SERVICE-INFO

Az 535 0199 10 cikkszámú generátor-szabadonfutó eltérő kivitelei

Gyártó:	Toyota
Modellek:	Echo, Yaris, Yaris Verso
Motorok:	1.4 D4d
OE sz:	27415-33020
Cikksz.:	535 0199 10

1. ábra: Első kivitel

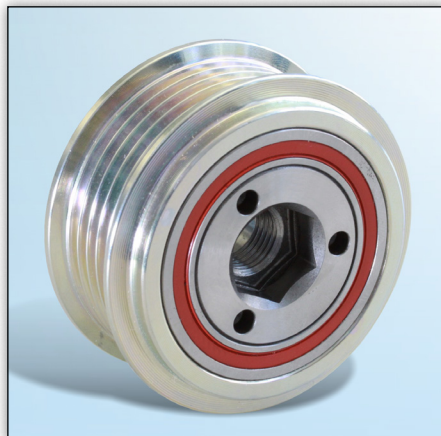
Mindkét ábra az 535 0199 10 cikkszámú generátor-szabadonfutót ábrázolja két különböző kivitelben.

Jelentős különbség a csapágy tömítése és a kiszereléshez, vizsgálathoz és szereléshez a célszerszám felfekvése.

A generátor-szabadonfutók az eltérő kivitelek ellenére korlátlanul felhasználhatók a katalógusban megadott járművekhez.
